**Avis de la Mission Régionale d'Autorité environnementale
Nouvelle-Aquitaine
relatif au projet de centrale photovoltaïque au sol
de Bourel à Montastruc (47)**

n°MRAe 2024APNA217

Localisations du projet : Commune de Montastruc(47)
Maître d'ouvrage : RP Global
Avis émis à la demande de l'Autorité décisionnaire : Préfet de Lot-et-Garonne
En date du : 13 septembre 2024
Dans le cadre de la procédure d'autorisation : Permis de construire
L'Agence régionale de santé et le Préfet de département au titre de ses attributions dans le domaine de l'environnement ayant été consultés.

Implantation du projet dans son aire d'étude immédiate – Dossier d'étude d'impact page 205

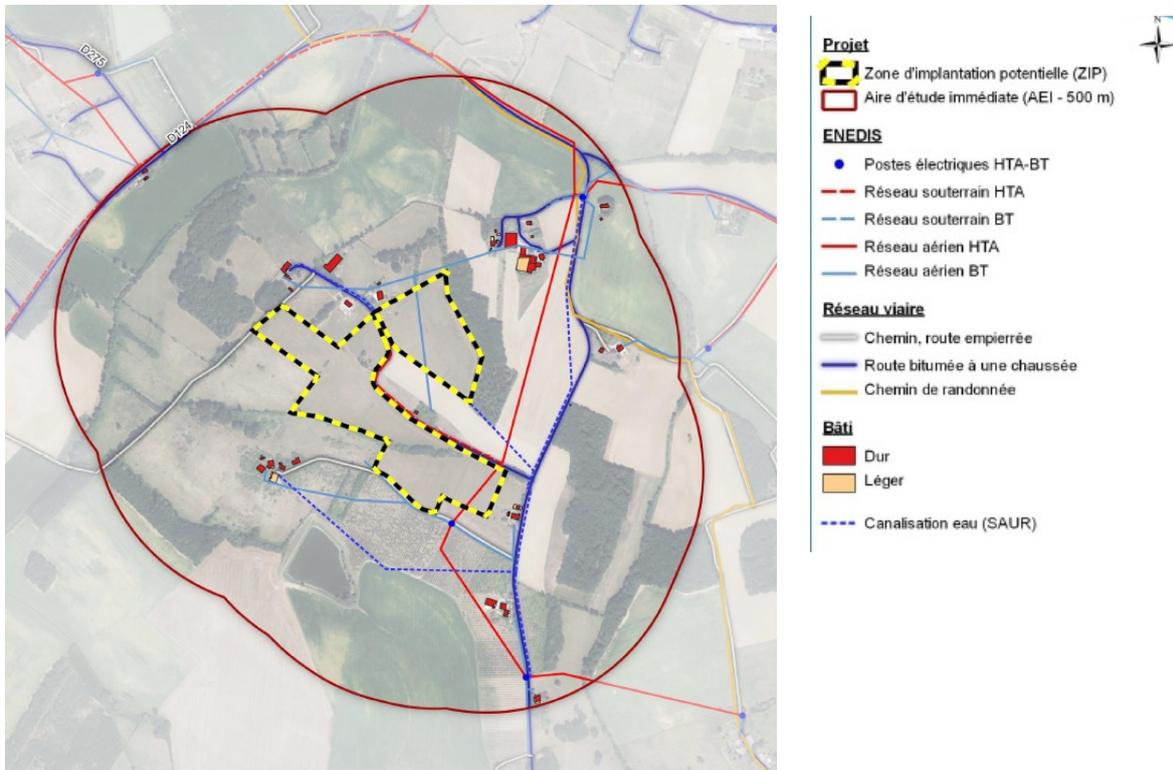
Concernant l'articulation avec les documents d'urbanisme, le projet est situé en zone agricole A et en zone naturelle N du PLUi de la communauté de commune Lot-et-Tolzac, dont la commune de Montastruc est membre. Selon le dossier, l'implantation d'un projet photovoltaïque ne semble pas incompatible avec les documents d'urbanisme en vigueur. **La MRAe recommande de vérifier ce point qui n'est pas démontré..**
